**Objet : Avis sur le Permis de Construire relatif au projet de centrale photovoltaïque au sol de Poliset (10), lieu-dit « La Pérose » – PC 01029523D0002**

## Déclaration de Projet et Mise en Compatibilité du PLU de POLISOT (10)

#### Remarques – réunion d'examen conjoint du 10 janvier 2023

### Projet Photovoltaïque –commune de POLISOT : compte-rendu de visite de terrain le 1<sup>er</sup> décembre 2021

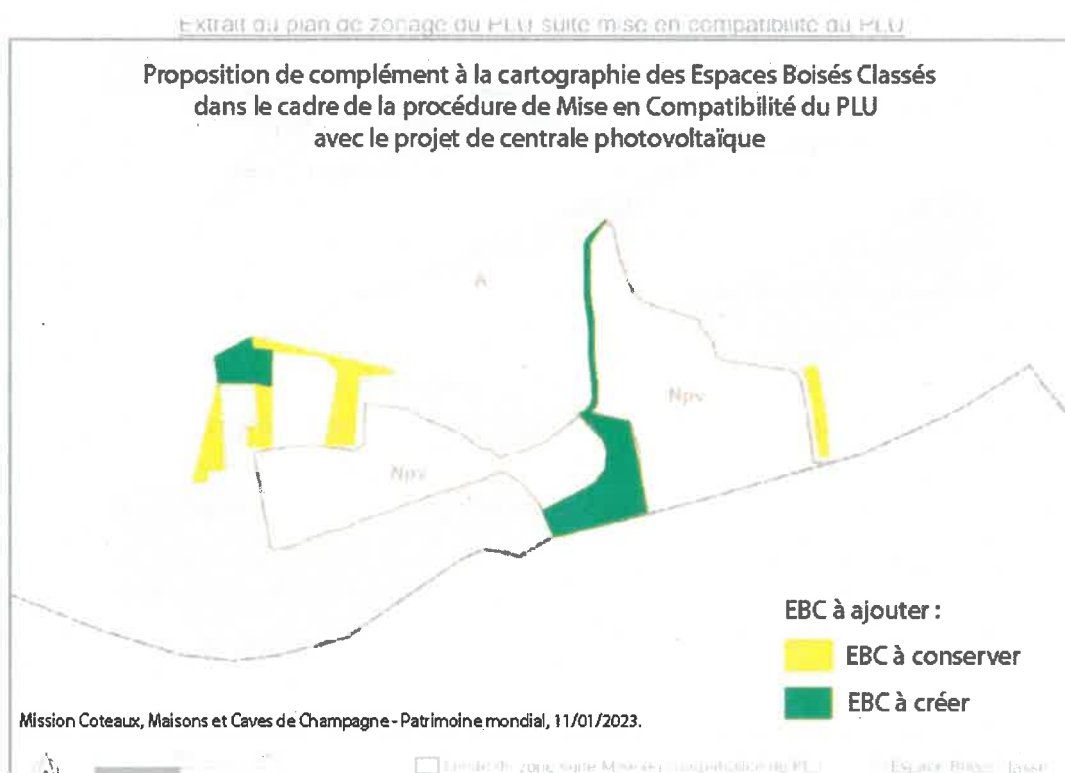
Le site est visible partiellement comme évoqué dans la note de présentation du dossier de DP et de MeC du PLU, notamment depuis le tracé du GR aux abords de l'aérodrome de Celles-sur-Ource et depuis Buxeuil. Toutefois, il reste discret par la présence de la végétation et il doit le rester. Il ne s'agit pas de le masquer totalement mais de faire en sorte que les écrans créés par les plantations existantes ou nouvelles rendent cet équipement collectif de surface modeste négligeable au sein de ce motif paysage du barrois viticole, tout en préservant cette mosaïque de clairières semi-fermées. Il s'agit de l'inscrire dans la masse végétale tout en évitant de créer un maillage boisé qui viendrait créer un effet d'appel visuel dommageable.

La faible qualité pédologique des sols de plateau doit encourager avant tout à valoriser le couvert boisé existant, de l'entretenir de manière responsable et durable, de renforcer ces emprises, et d'en assurer

Commune de Polisot - projet photovoltaïque WPD  
Secteurs de boisements à renforcer au regard des vues ouvertes vers le site

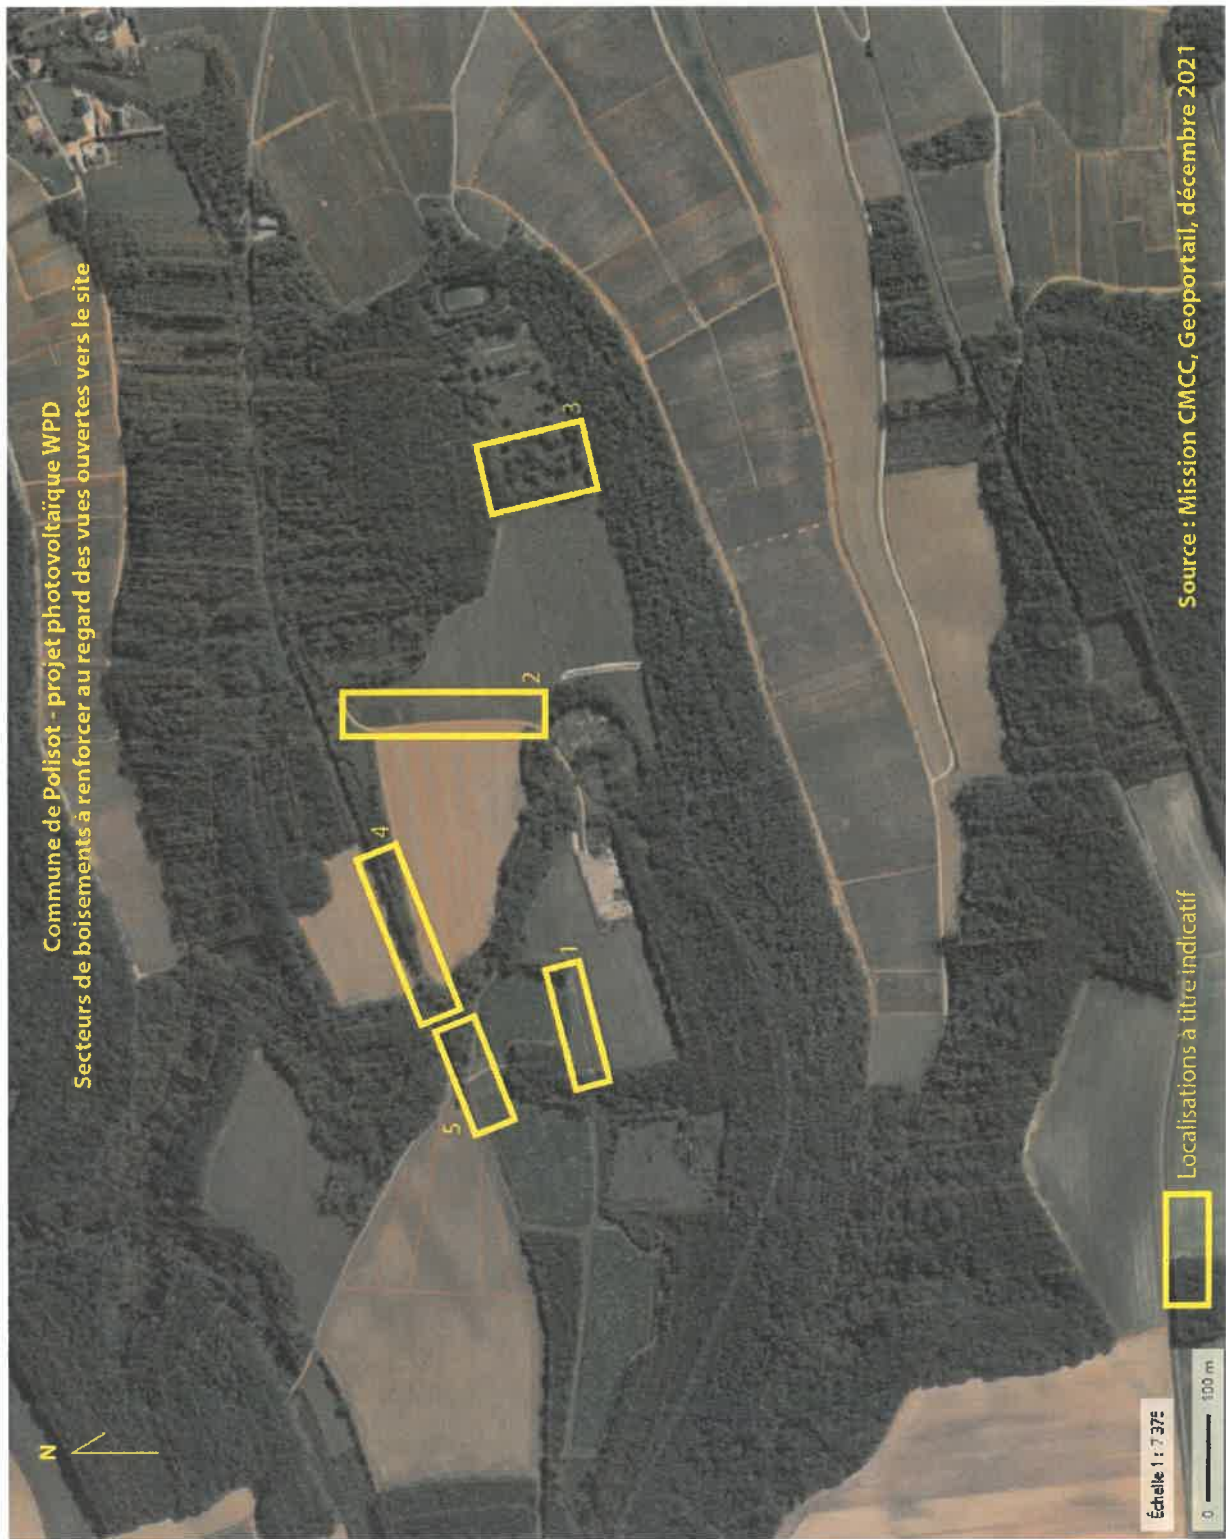
La densification de la bande boisée située le long de la RD189, sur une emprise appartenant notamment à la commune, pourrait être complétée car les arbres actuels laissent transparaître le site d'implantation du projet, dans des vues ne pouvant être filtrées par les troncs des arbres existants (*voir carte ci-après : 4*).

végétal suffisant par sa taille et son effet masquant pérenne y compris au fil des saisons (*voir carte ci-après : 1*).

Les arbres existants observés dans cet ancien parc à moutons ont une valeur patrimoniale (vieux chênes...). Il s'agit d'un milieu boisé semi-ouvert dont l'intérêt écologique est certain par la présence de pelouses et de plantations clairsemées. La préservation de cet espace serait intéressante. Les nouvelles plantations d'arbres devraient être réalisées seulement si nécessaire et si compatibles avec la nature du peuplement existant. Ainsi, créer un véritable écran végétal pour masquer de manière absolue le parc photovoltaïque depuis la vallée de la Seine n'aurait de sens que si ces plantations nouvelles (et principalement des conifères pour garantir l'effet d'écran visuel en toute saison, depuis les vues lointaines) seraient localisées au plus proche des panneaux solaires (voir carte ci-après : 3). En effet, le terrain est ici en pente, l'altitude NGF diminuant en direction de l'Est.

- **Le long de la RD189** : Au Nord du site (voir carte ci-après : 4), les boisements existants jouant le rôle d'interface visuelle entre le site du projet et la RD devraient être conservés au titre des EBC dans le PLU. La visite sur le terrain a permis de constater que le rideau boisé est trop faible sur une partie du périmètre et nécessiterait d'être renforcé, notamment lorsque le terrain naturel est à une altitude proche de celle de la voie départementale. Des plantations à l'Est du chemin interne permettant d'accéder au terrain depuis la RD189 (en venant du village de Polisy) assurerait un rôle efficace d'écran car implantées au plus proche des panneaux (voir carte ci-après : 2). La visite sur le terrain n'a pas été l'occasion d'observer les vues potentielles depuis la RD189 au Nord-Ouest du site (voir carte ci-après : 5). Sur ce secteur, en bordure de voie départementale, une vue directe est très probable au vu des défrichements et de la remise en culture des terrains situés entre la RD et le site d'implantation des panneaux solaires. A l'image des préconisations évoquées ci-avant, des plantations nouvelles pourraient être réalisées et ce plus au plus proche des panneaux solaires (voir carte ci-après : 1) afin de constituer un écran visuel végétal suffisant par sa taille et son effet masquant pérenne y compris au fil des saisons.
